Název a číslo stavby: **Tramvaj Plotní - soubor staveb - etapa 2-4**

Věc: **Vyjádření k předložené ZBV č. 3/46.3 – SO 130.30.01-01/2 – Protihluková stěna, clona Dornych**

SO 130.30.01-01/2

3/46.3

Výztuž konzoly a kotvení sloupku

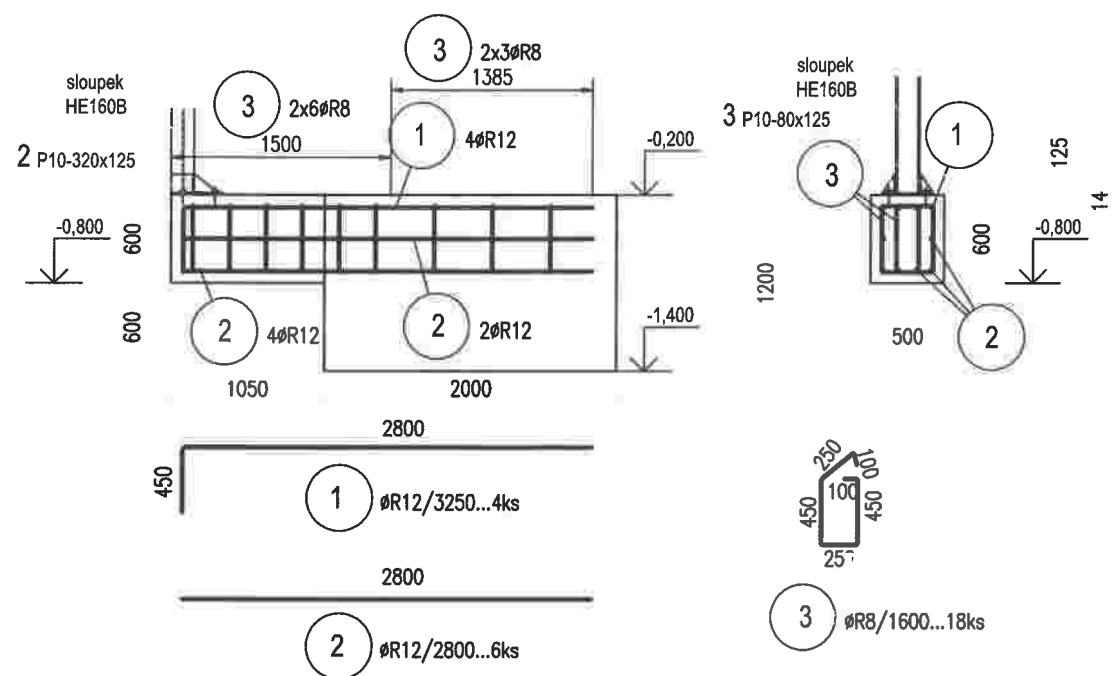
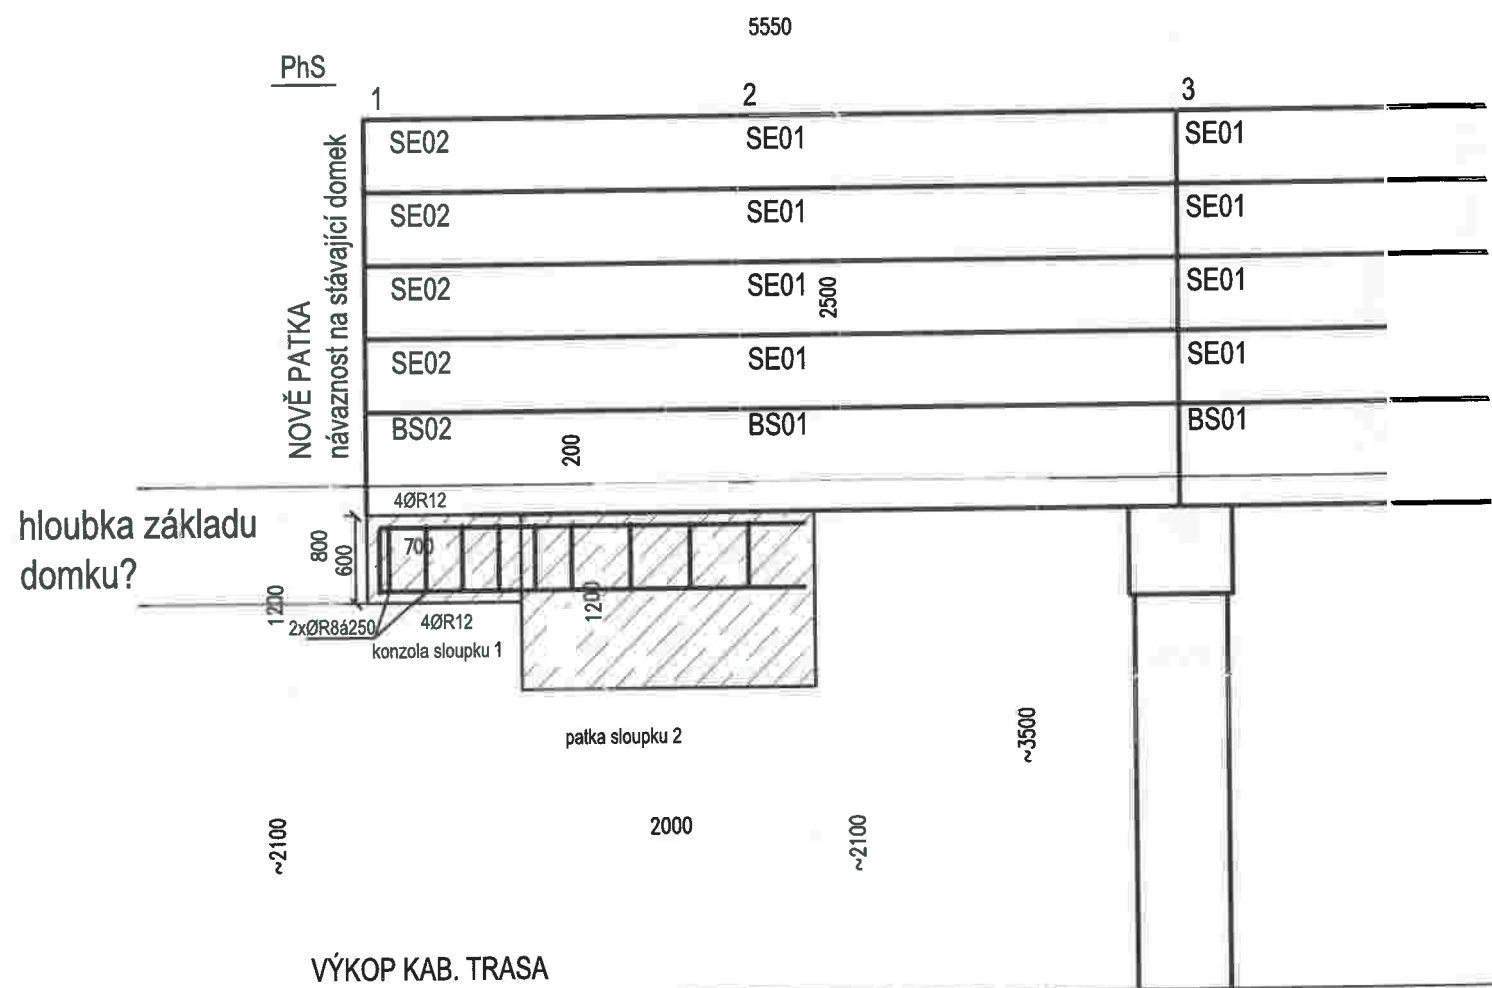
Tato ZBV řeší změnu na protihlukové stěně v ulici Dornych u firmy FIDES, která je řešena v rámci stavebního objektu SO 130.30.01-01. Tuto stěnu bylo nutné prodloužit o 4,05 m oproti návrhu v zadávací projektové dokumentaci. Rozdíl v délce vznikl kvůli diferencí katastrální mapy, dle které vznikl návrh v zadávací projektové dokumentaci, a skutečného zaměření budovy. Dále bylo nutné osadit pohlcující protihlukové panely na nově realizované brány do areálu firmy FIDES, a to z důvodu odrazivosti hluku od bran, což by mělo za následek nedodržení hygienických limitů pro hluk v městské blokové zástavbě.

ČÍSLO SOUPRAVY:
1	03/2019	Prodloužení PhS	
REVIZE Č.	DATUM	ZMĚNA

VÝKRES POHLEDU NOVÉHO VS. SKUTEČNÉHO STAVU

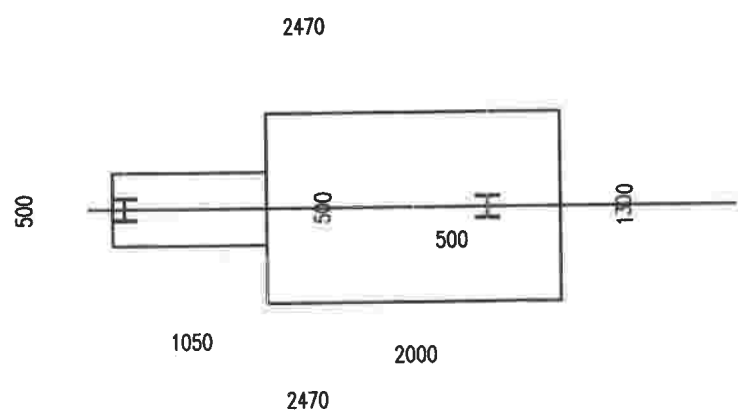
ČÍSLO SOUPRAVY:
1	03/2019	Prodloužení PhS	
REVIZE Č.	DATUM	ZMĚNA
